JMTR原子炉施設に係る 廃止措置計画について (審査会合における指摘事項への回答)

令和2年7月28日

国立研究開発法人日本原子力研究開発機構
高速炉・新型炉研究開発部門
大洗研究所

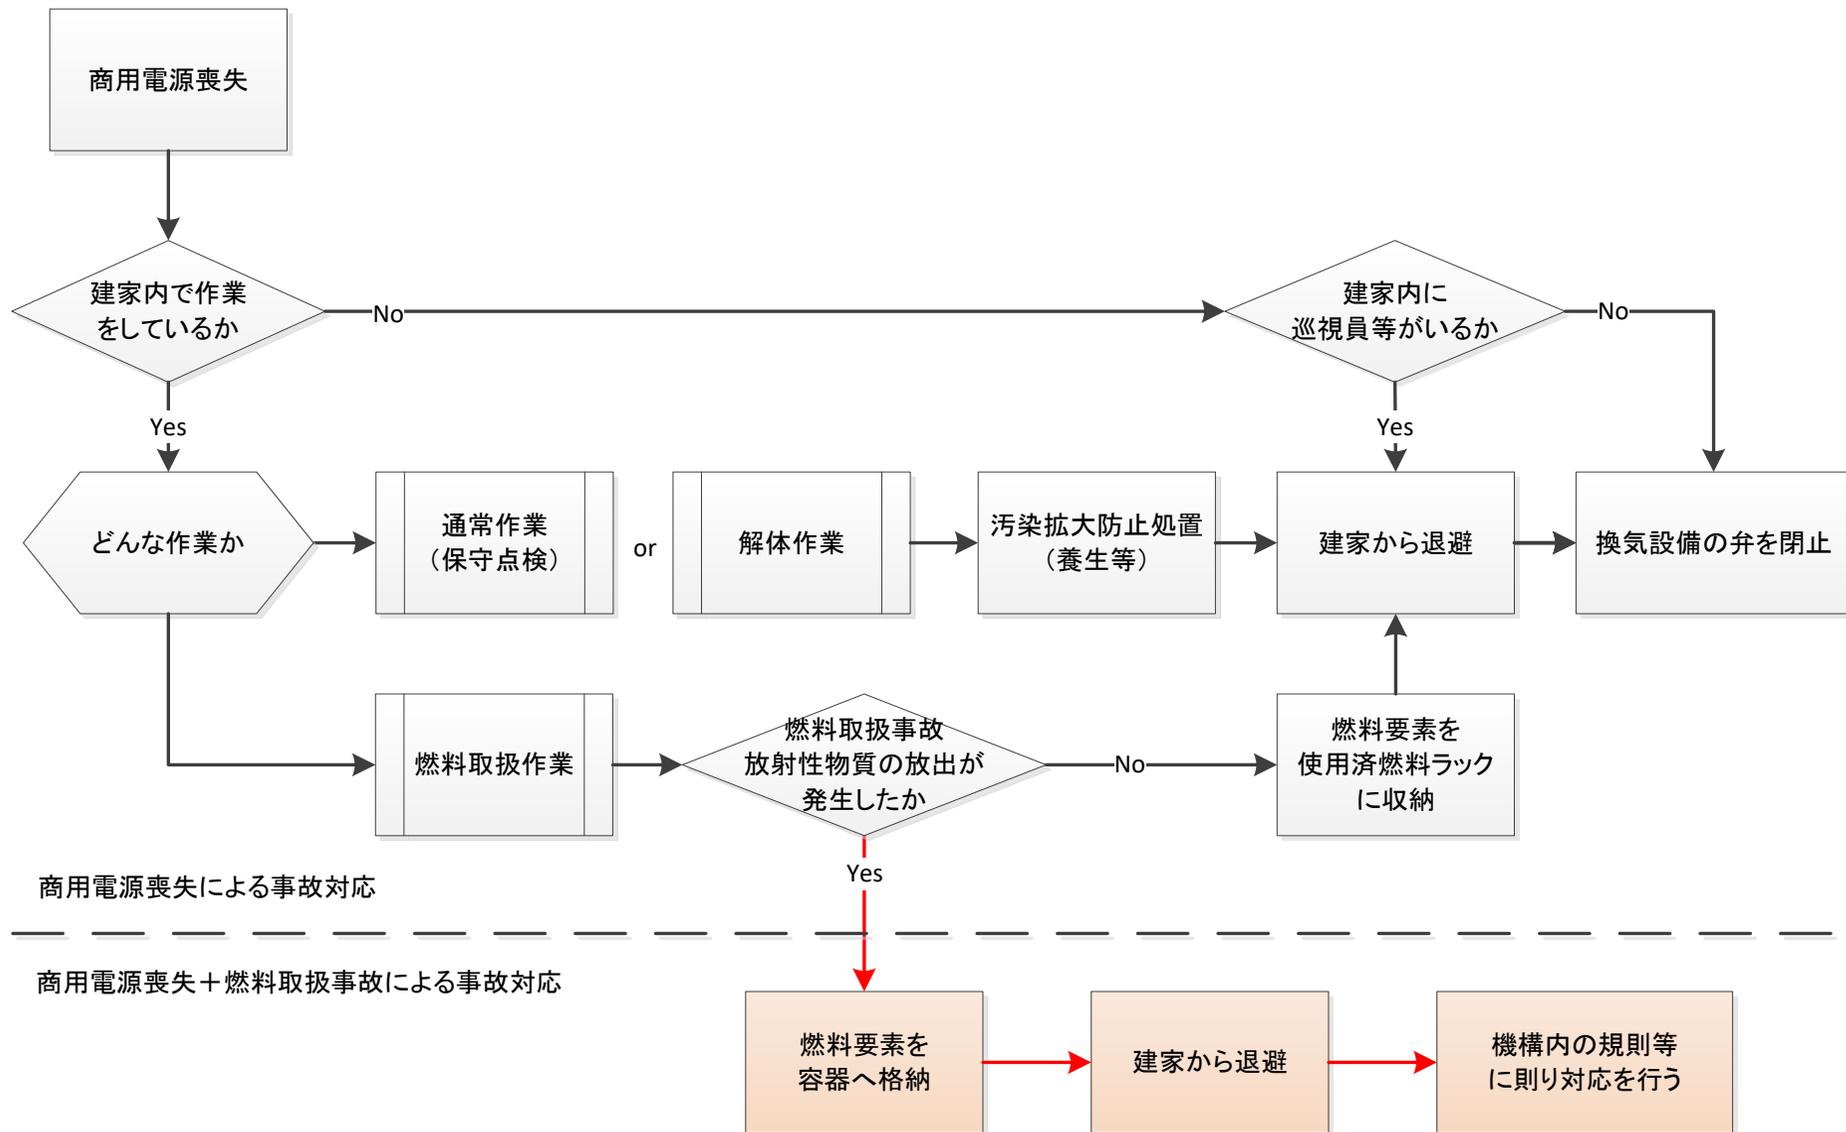
非常用発電機を維持しない考えで、停電時の監視・測定に係るモニタ等の監視については、ソフト的な対応で監視することについて説明すること。

商用電源が喪失した場合は、換気設備は商用電源により給電を行っているため、換気設備が停止し、建家内が徐々に大気圧へ移行する。この状態となった場合、建家内での作業を中断し、汚染拡大防止を施した後、作業員は退避する。

設備の解体等の作業中は、汚染拡大の防止策を施して作業を実施しており、放射線業務従事者が原子炉建家から退避する際にも汚染拡大防止措置を行うことから、換気設備が停止したとしても外部への汚染拡大は防げる。

仮に、商用電源喪失と同時に燃料取扱事故が発生した場合、燃料要素は人力により1体ずつ取扱っているため、破損した燃料を容器に収納した後に退避する。大気圧に移行することにより建家内から放射性物質が環境へ放出する可能性があるが、燃料取扱事故において、すべて放出したとしても添付三で示したとおり、約 3.1×10^{-6} mSvであり、一般公衆に対して著しい放射線被ばくのリスクを与えることはない。

したがって、商用電源喪失により換気設備が停止しても、作業員の退避、汚染拡大の防止対策が可能であること、放射性物質の放出により一般公衆に対して著しい放射線被ばくのリスクを与えることはないことから、代替措置の必要はない。

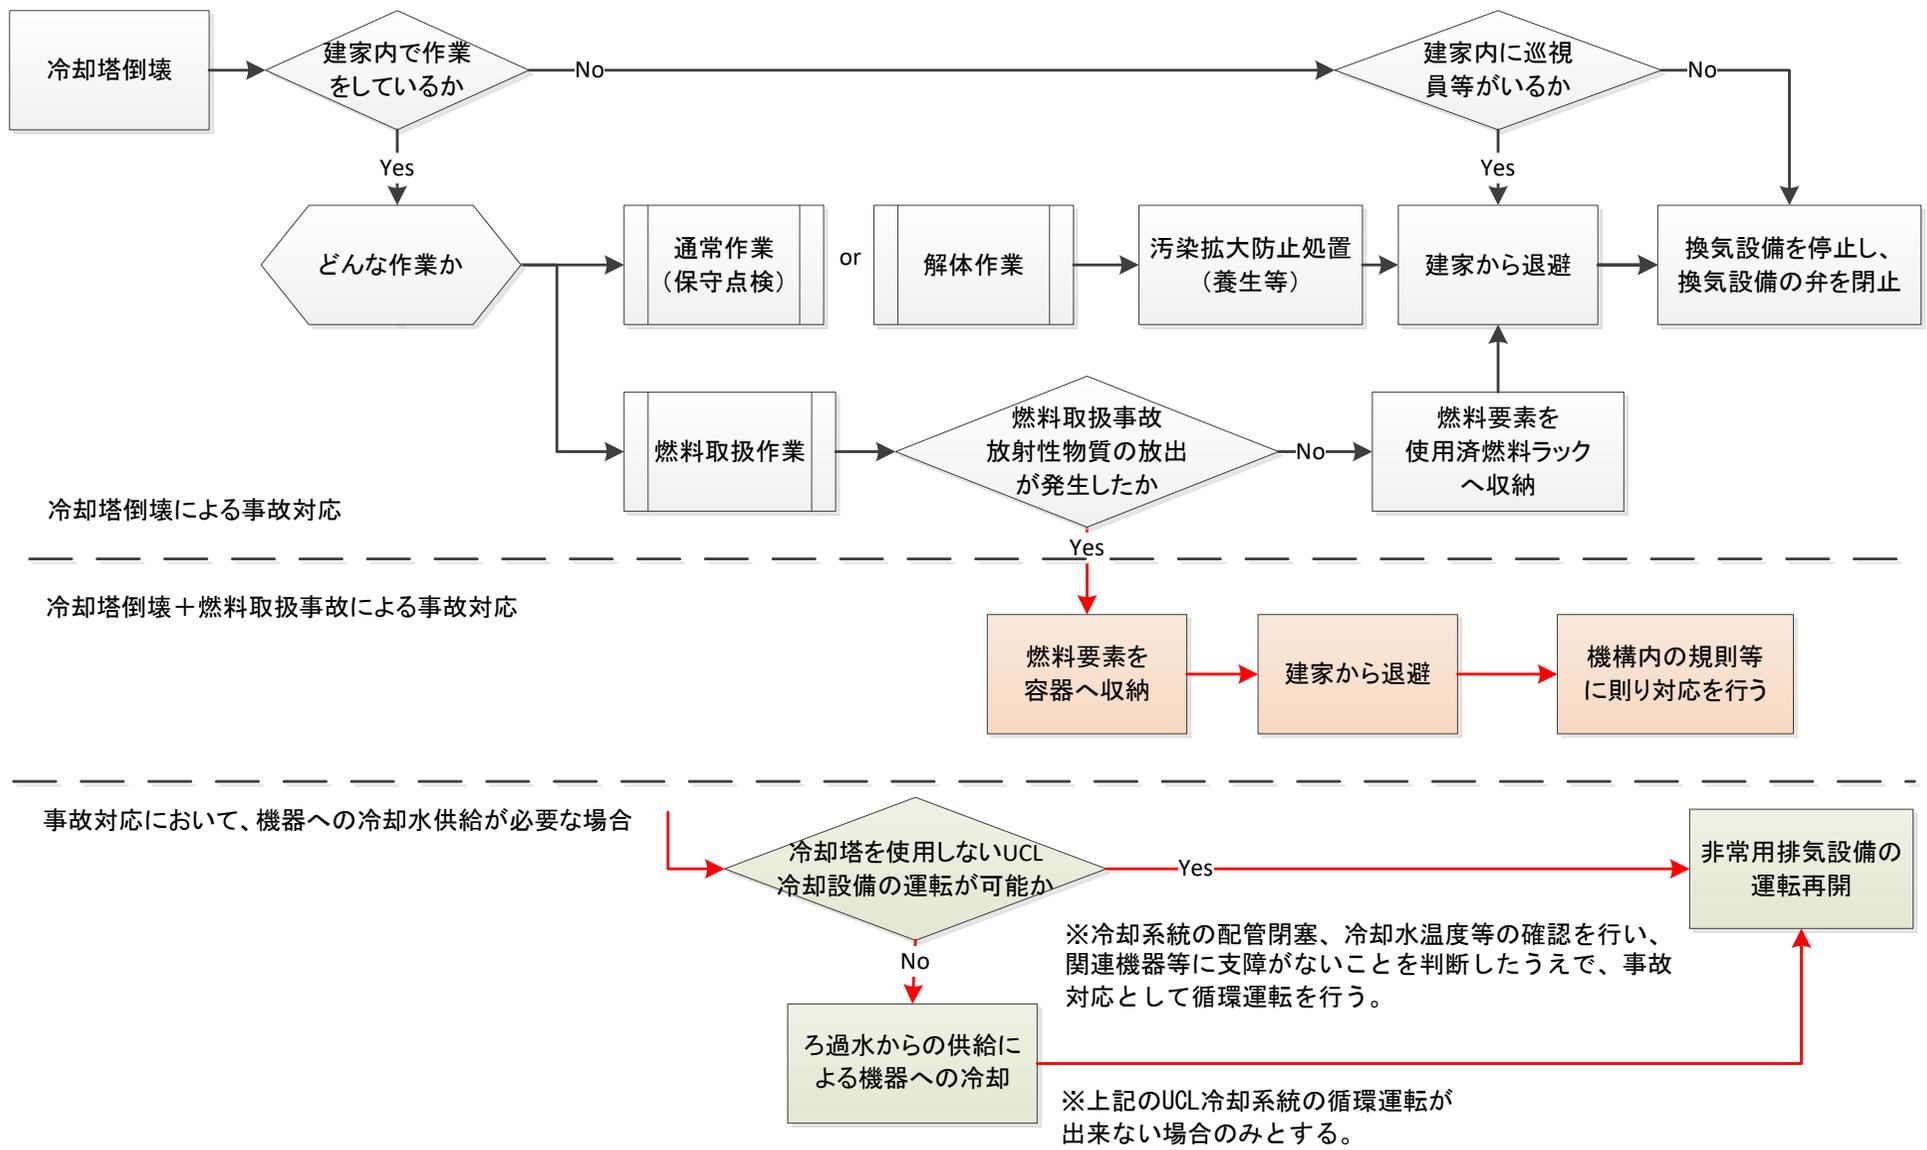
UCL系統冷却塔が倒壊した場合について、倒壊しても問題ない理由を記載すること。また、原子炉停止期間中及び廃止措置段階のUCL系統の位置付けについて整理して説明すること。冷却塔を使用しない循環運転とはどういうことか。空気圧縮機の冷却水温度に関することなどを含め説明すること。また、冷却塔を使用しない循環運転が分かる図を資料に入れること。

原子炉停止期間中及び廃止措置段階において、UCL系統は、「換気設備」の構成機器のうち、空気作動弁の駆動源として圧縮空気を供給するために必要な「空気圧縮機」に冷却水を供給する必要がある。

冷却塔が倒壊した場合、UCL系統を停止する。その際、換気設備も停止することになるため、11頁に記載した商用電源が喪失した場合の対応と同様の対応を実施する。

なお、燃料取扱事故により建家内に放射性物質が放出されている状態において、冷却塔が倒壊した場合は、冷却塔を使用しないでUCL系統を使用することも可能である。

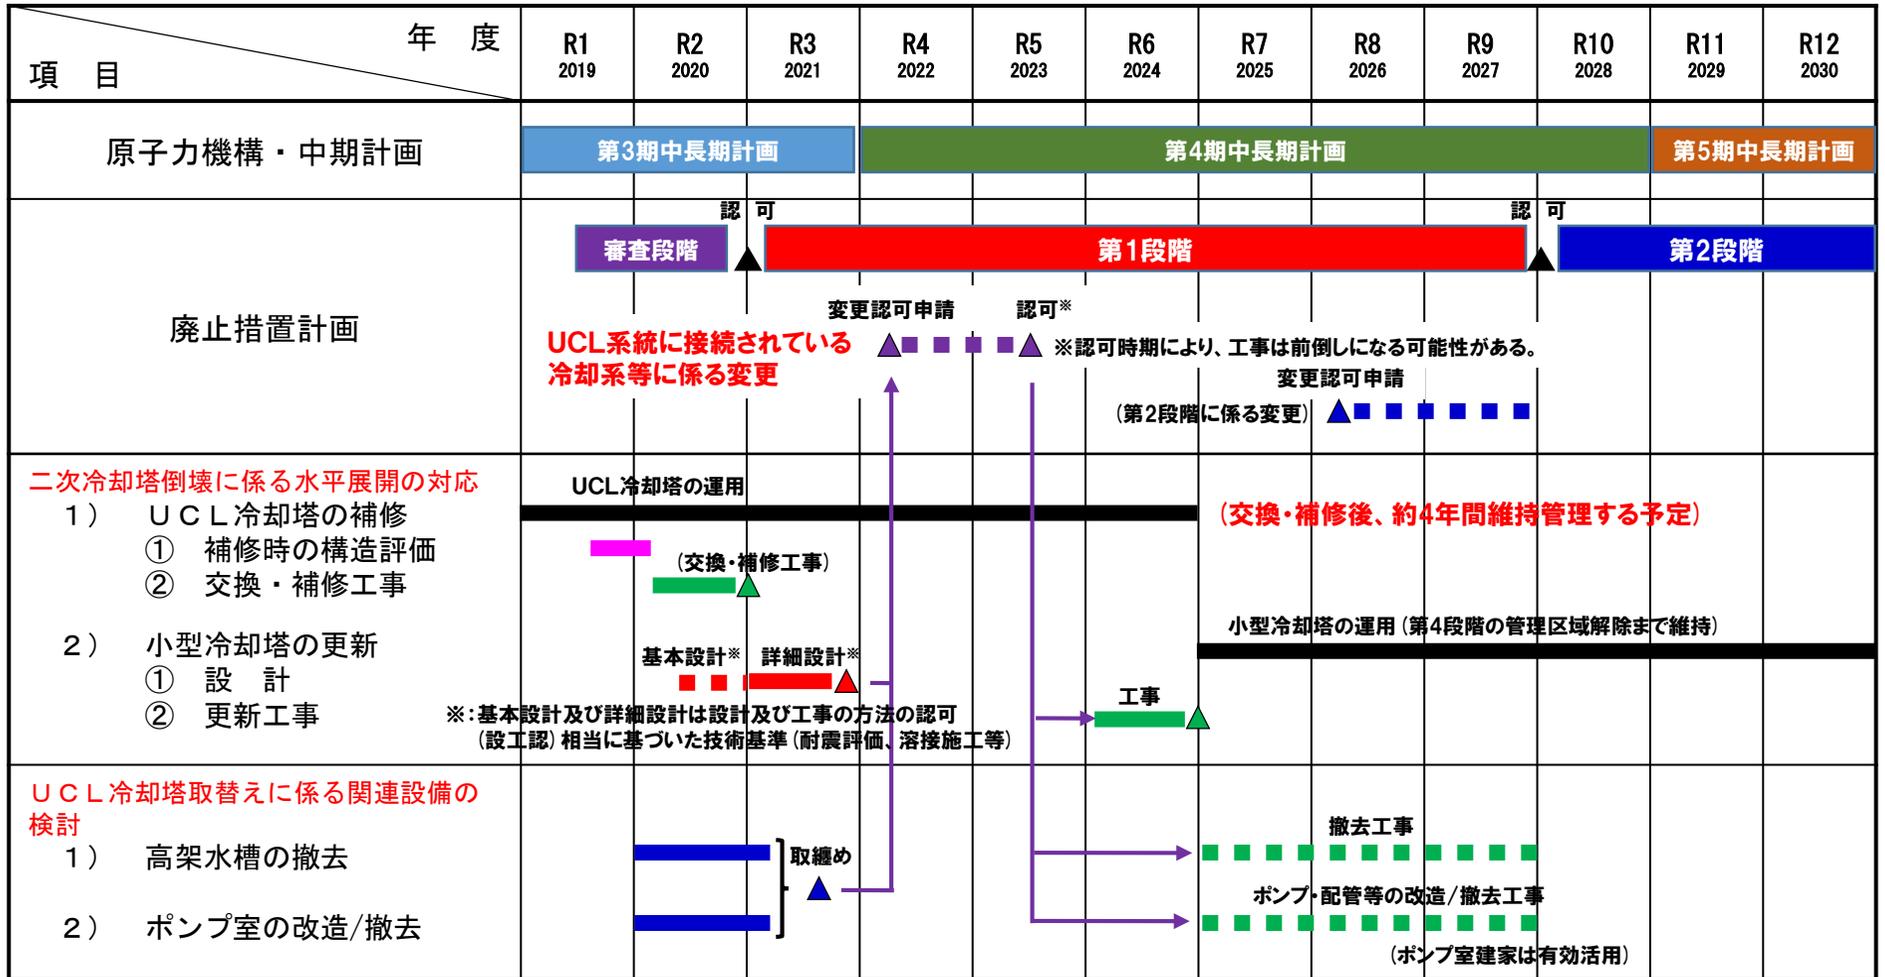
UCL冷却塔を補修して、第一段階の終わりまでに更新することとしているが、早期に更新したほうが良いと考えている。補修、更新をいつまでに実施するかははっきりと説明すること。

UCL系統冷却塔の交換・補修工事は今年度2回に分けて実施する。交換・補修工事(前半)は、今年の台風に備えて9月中に完了させ、交換・補修工事(後半)を今年度中に完了する計画を進めている。交換・補修工事(前半)としては、前回の審査会合で示した通り、構造計算結果と針貫入試験結果により、最下段の筋かいが風荷重(水平応力)に対して圧縮力が大きく、残存断面積比が小さかったことから、最新の建築基準法で算出した検定比の評価結果に基づいて、交換すべき木材を決定し、交換・補修することとする。交換・補修工事(後半)としては、健全性調査で腐朽している木材(筋かい、柱、等)を交換し、更新するまでの間、点検により維持管理する。

- ① 二次冷却塔倒壊に係る水平展開の対応 ⇒ UCL系統冷却塔の交換・補修及び維持
- ② 小型冷却塔への更新対応 ⇒ 冷却システムの決定及び更新。

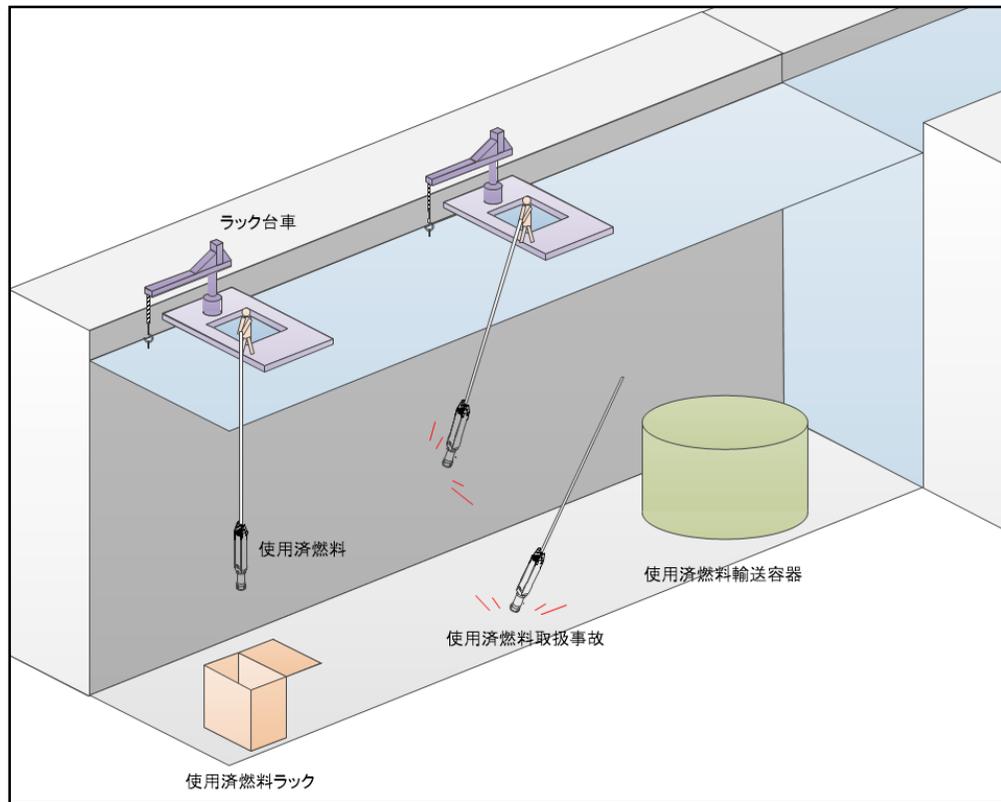
UCL系統の冷却負荷について、内訳を示すこと。

原子炉設置変更許可申請書では、UCL系統からの冷却水の供給先は、ループの終段冷却系、炉外試験設備、ディーゼル発電機、空気圧縮機、制御棒駆動装置と記載されており、原子炉運転期間中に必要な設備・機器への供給量は $385\text{m}^3/\text{h}$ である。また、上記設備以外に、原子炉建家の空調設備であるターボ冷凍機の冷却水もUCL系統から冷却水を供給しており、冷却水の供給量は最大 $835\text{m}^3/\text{h}$ である。

廃止措置期間中においては、空気圧縮機への供給を行い、供給量は $10\text{m}^3/\text{h}$ である。原子炉運転期間中の供給量を100%とした場合、廃止措置期間中は約2%の供給量があれば、必要な機器の冷却を行うことができる。

また、空気圧縮機以外に、ターボ冷凍機への供給を行うが、ターボ冷凍機は廃止措置計画の維持管理対象設備以外の設備である。ターボ冷凍機への供給量は $450\text{m}^3/\text{h}$ であり、小型冷却系への更新の際に、空気圧縮機の冷却系統と別の冷却系統とする。
